SIDEPAR

WT 741

SECHE LINGE A EVACUATION

INFORMATION TECHNIQUE / INFORMATION TECHNIQUE**SECHE LINGE A EVACUATION****1. DIAMETRE MODIFIE DU CONDUIT DE VENTILATION
DANS LES SECHE-LINGE A EVACUATION**

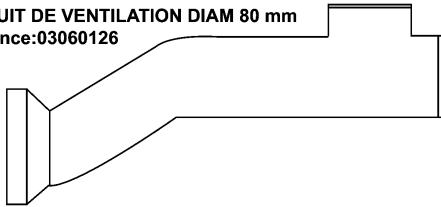
Nous vous informons du diamètre modifié du conduit de ventilation et de l'élargissement de l'orifice de sortie pour l'air dans les sèche-linge à évacuation.

PIECES ELIMINEES

Conduit de ventilation 80mm Référence : 03060126

Cache Référence : 03060048

Buse d'évacuation Référence : 03060046

Support de conduit de ventilation Référence : 03060103

Manchon adaptation de gaine Référence : 03060116

PIECES ENREGISTREES

Conduit de ventilation 110mm Référence : 03060299

Bouchon obturateur diam 120mm Référence : 03060273

C'est pourquoi la Carrosserie sortie diam 80mm de référence 03060113 a été aussi modifiée. Le diamètre de l'orifice pour le conduit de ventilation est augmenté.

La modification est valable à partir du numéro de série 92130001.

Pour les appareils fabriqués avant la modification, une Carrosserie sortie diam 110mm est disponible sous la Référence : 03060326.
